**OBJET : Avis sur l'étude sonore du projet d'extension de la mine Canadien Malartic  
N./Réf. : 21605039**

La présente fait suite au mandat qui nous a été confié relativement à l'analyse du volet sonore de l'étude d'impact environnementale (ÉIE) dans le cadre du projet d'extension de la mine aurifère Canadian Malartic et de la déviation de la route 117 à l'entrée Est de la ville de Malartic par Canadian Malartic GP (CMGP).

Figure 7 Carte de bruit – 2019- Nuit (5 foreuses déplacées)

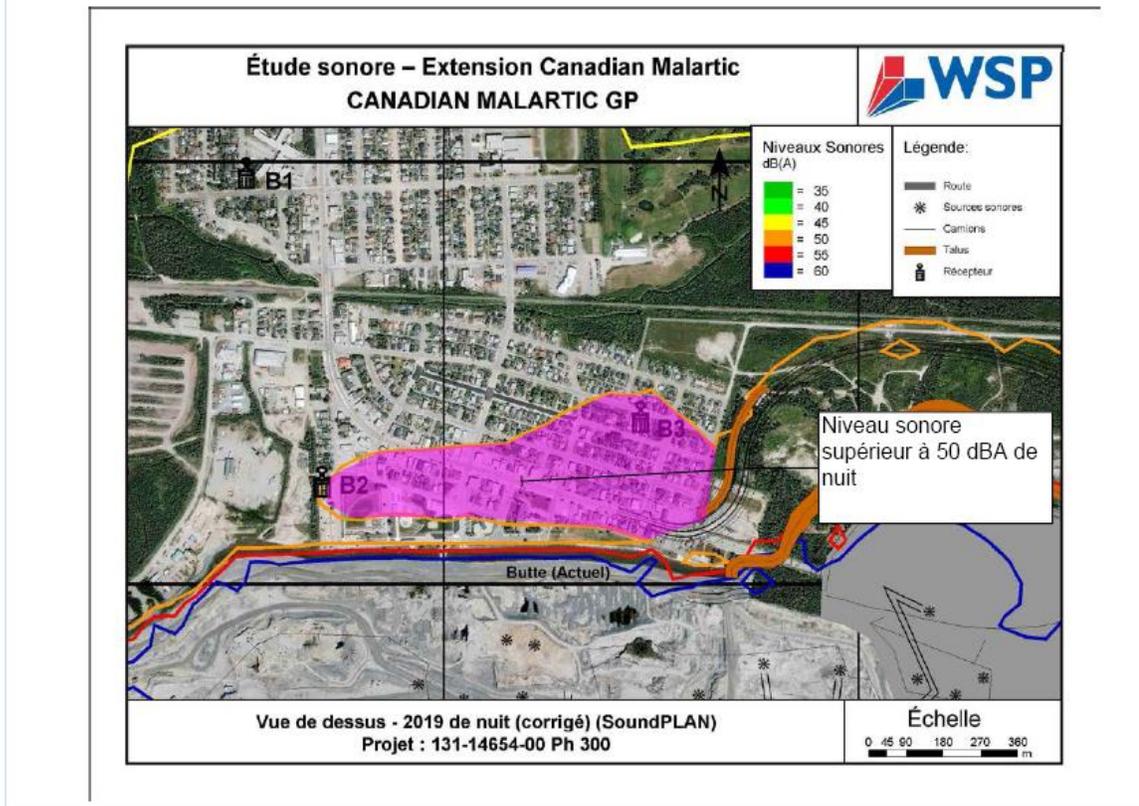
Au regard des cartes de bruit des figures 2 à 8, il appert qu'en période nocturne il existe une zone non négligeable où les niveaux sonores sont supérieurs à 50 dBA. La figure ci-dessous illustre le cas pour les nuits de l'an 2019.

**Question 20 :** Quels sont les niveaux de bruit simulés pour les résidences sises dans cette zone (en magenta)?

**Question 21 :** Pourquoi ne pas avoir pris en compte ce secteur dans les conclusions avec présentation des résultats par adresse civique?

**Question 22 :** Est-ce que les mesures d'atténuation permettront d'atteindre 50 dBA la nuit pour ce secteur?

considérant le vent porteur, et que l'ensemble de la zone d'étude n'a pas été pris en compte (zone en magenta sur la figure précédente) pour l'élaboration de mesure d'atténuation et des conclusions de l'étude.
